Министерство путей сообщения СССР
ГИПРОТРАНССИГНАЛСВЯЗЬ
Апрель 1981 г. Шифр III-22 № 1247/952 Составил
УКАЗАНИЯ Чавцова А.А.
по проектированию устройств автоматики, телемеханики и связи
на железнодорожном транспорте

Изменения в типовых решениях
501-0-64, ПС-9-74

Рис. 1.

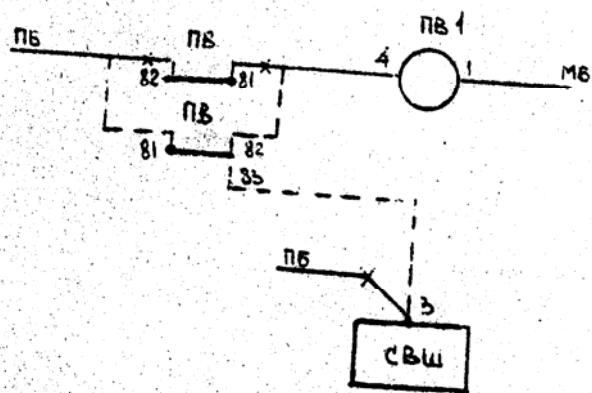
Для исключения посточной работы вибратора, вызывающей преждевременный выход из строя стабилитронного блока СВШ, в типовые решения 501-0-64 "Схемы пересадной сигнализации для участков без автоблокировки" ПС-9-74 лист 46 следует внести изменения: питание плюс батареи на вывод 3 блока СВШ должно подключаться только при вступлении поезда на участок приближения, как показано на рис. I.
